ARPAT - AREA VASTA COSTA - Dipartimento di Pisa - Settore Supporto tecnico

Oggetto: Avviso di avvio del procedimento di verifica per l'assoggettabilità a VAS ai sensi dell'Art. 22 della LR 10/2010, e di conformità al PIT/PPR ai sensi dell'art.21 della Disciplina di Piano – Variante di destinazione d'uso al POC dell'area "Ex-macelli" da Zona E "Area Agricola – Area Boscata" (art. 47 N.T.A.) a Zona F "Attrezzature ed aree pubbliche o private di interesse generale" (art. 72 N.T.A.) – Contributo ARPAT

Area oggetto di intervento (da documentazione)

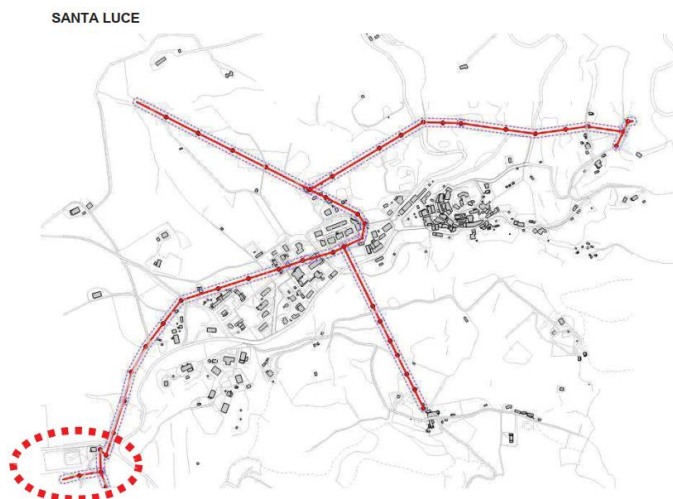
L'area individuata dall'amministrazione è situata lungo la SP 51 via Rosignanina, a ovest del capoluogo Santa Luce, fuori dal territorio urbanizzato.

Dalla relazione a firma dell'Arch. Teresa Arrighetti emerge che il Comune di Santa Luce sia entrato in possesso dell'area nel 1979 e che abbia destinato la stessa a campo sportivo fino agli anni Novanta, quando è stato realizzato un nuovo impianto in loc. "Le Colombaie". A quel punto un settore limitato dei terreni è quindi stato utilizzato per deposito di materiali e mezzi dell'Amministrazione, rimanendo la restante parte inutilizzata.

Attualmente i terreni denominati "ex macelli" continuano ad essere utilizzati, in un settore, come deposito e magazzino comunale, in un altro, come spazio funzionale al servizio di raccolta differenziata dei rifiuti urbani.

L'amministrazione comunale intende infatti destinare l'area a "Centro di raccolta dei rifiuti urbani" come disciplinati dal D Lgs 152/04 art. 183 comma 1, lettera mm) e DM 8 aprile 2008, modificato dal D.M. 13 maggio 2009, pubblicato in G.U. il 18 luglio 2009, recante la nuova disciplina dei centri di raccolta dei rifiuti.
